# マイクロコンピュータ技術情報

発行番号 SBG-DT-04-0045号 1/3 発行日 2004年 2月 9日 32ビットマイクロコンピュータ NECエレクトロニクス 株式 会社 V850E/SV2 ソリューション事業本部 使用制限事項の件 発行元 第二ソリューション事業部 マイクロコンピュータグループ 使用制限 ドキュメント誤記訂正 文書分類  $\circ$ バージョン・アップ その他 事項 (正誤表) V850E/SV2 ユーザーズ・マニュアル(ハードウェア編) 資料番号:U16384JJ 関連資料 V850E1 ユーザーズ・マニュアル(アーキテクチャ編) 資料番号: U14559JJ

## V850E/SV2使用制限事項一覧 発行文書履歴

## <バッファ RAM への書き込み例(CBUF00-CBUF01 への書き込み例)>

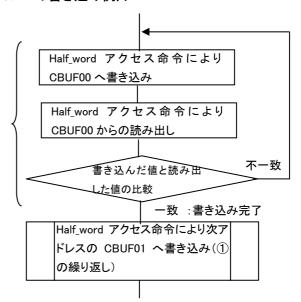
バッファRAMに書き込む際には、ソフトウェアにより以下の回避策の内どれかを行ってください。

Half\_Word アクセス命令(ST.H)による書き込み後、その内容を読み出し、ベリファイを行い、異なったデータの場合は再度書き込みを行い、正しいデータとなるまで繰り返し実行してください。

奇数バイト数のデータを書き込む場合は、上位アドレス番地のバッファ RAM(CBUFnmH)にはダミーデータを書き込んでください。(n=0,1 m=0-15)

## No.6 NMIによるDMA強制中断に関する制限事項

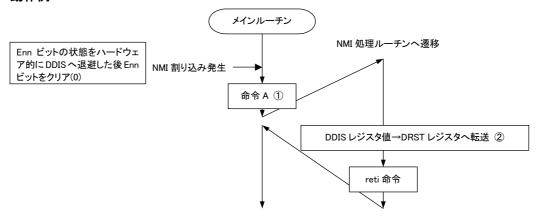
上記製品はDMA転送中のNMI入力により、DMA転送を強制的に中断します。このときDMAコントローラは、すべてのチャネルのEnnビット(DCHCnレジスタのビットO)の状態をDDISレジスタに退避した後、Ennビットをクリア(O)して、DMA転送禁止状態にします。また、CPUのパイプライン動作として、NMI割り込みを受け付ける際、既にフェッチが完了している命令(最大1命令)まで実行されます。

この実行された命令が、Ennビットを操作するような命令であった場合、NMI処理ルーチン内では、中断されているDMA転送を再開させるために、DDISレジスタの内容をDRSTレジスタに転送するため、NMI入力直後に実行されたEnnビットの操作が反映されません。

このため、DMA転送を禁止状態、もしくは許可状態にしたにも拘わらず、NMIで中断されたDMA 転送を期待通りに状態復帰させることができません。

上記命令Aで、DCHCnレジスタのEnnビットを操作し、DMAを禁止/許可にした場合、上記①と②で、各DMAチャネルの禁止/許可状態に不整合が生じるため、正常に中断されたDMA転送を正常に状態復帰できません。

また、DCHCnレジスタのソフトウエアトリガ(STGn)ビットをセット(1)している状態において、命令AでEnnビットがセット(1)された場合、NMI処理ルーチン内でもDMA転送が行われます。

NMIにより強制中断されたDMA転送は、再度初期化して実行してください。
